# Syndicat Départemental d'Énergie et d'Équipement du Finistère – SDEF 29

SITE DE PEN AR C'HOAT – LANDIVISIAU, GUICLAN (29)

**ETUDE D'IMPACT SUR L'ENVIRONNEMENT**

**→ REPONSE A L'AVIS DE LA MRAe**

Figure 2 : Schéma d'un passage à faune sous clôture

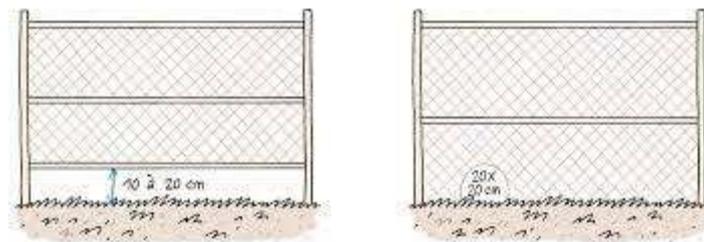
**Avis de la MRAe : les mesures prévues en faveur de la biodiversité devront être complétées sur le volet concernant la loutre, occultée dans l'étude, notamment en ce qui concerne ses déplacements. L'Ae recommande de compléter la caractérisation des enjeux de biodiversité, par la prise en compte des éléments de connaissance concernant la loutre d'Europe sur le secteur, et l'intégration des informations du site de Roc'h Toull.**

De façon plus générale, même s'il n'a pas été recensé de trace de présence de l'espèce, celle-ci est connue pour se déplacer de bassin en bassin. Aussi, afin de ne pas entraver de potentiels futurs déplacements, il est proposé de mettre en place des passages à faunes sous la clôture.

En permettant à une espèce de se déplacer sur le site sans être contrainte de contourner le parc, cela permettra à la faune de réaliser son cycle biologique sur le parc.

**PC 6 - INSERTION LOINTAINE**

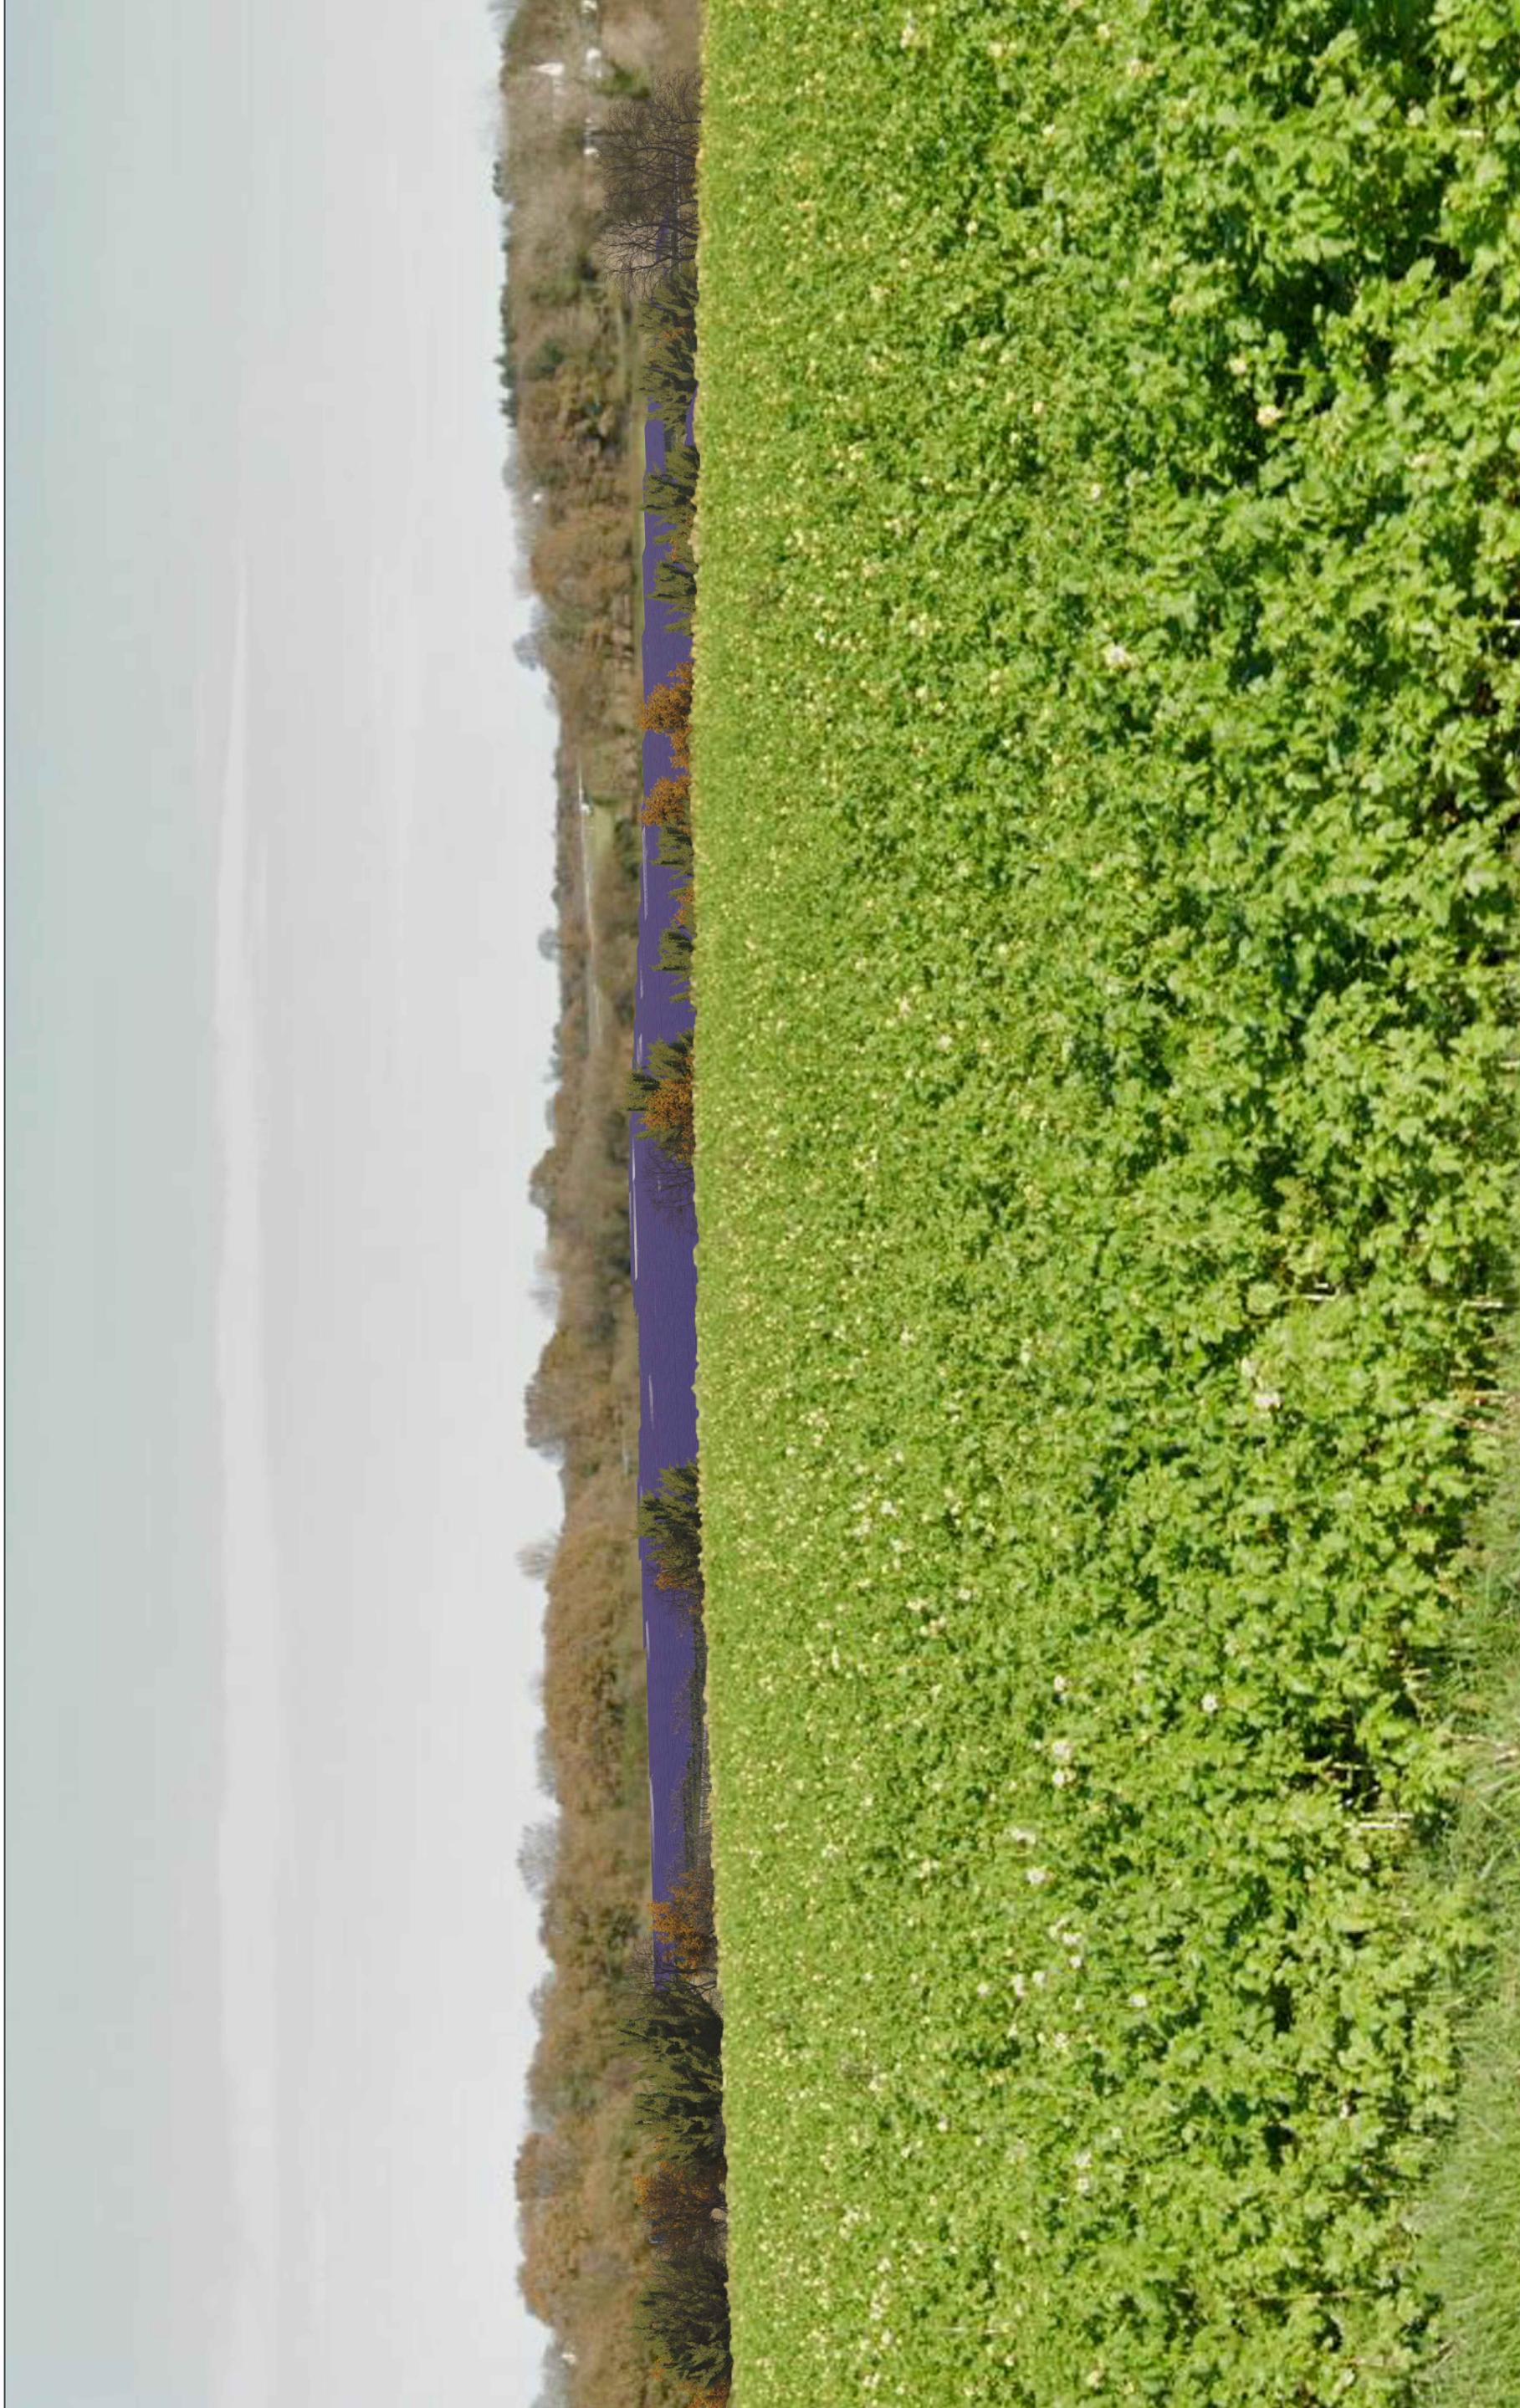
**Avis de la MRAe : bien que la topographie et les éléments boisés présents limitent la perception depuis les alentours immédiats, comme en vue plus lointaine, le dossier ne présente pas de photomontages permettant de s’en assurer, notamment depuis les voies de circulation au nord, et depuis l’accès au hameau de Pen ar Roz. Ils devront donc être ajoutés**

Il a été réalisé un photomontage en vue lointaine, pas depuis le point de vue des habitations mais zoomé depuis la route de Pen ar Roz. Il est présenté en page suivante. Voici le point de vue en sortie de hameau :
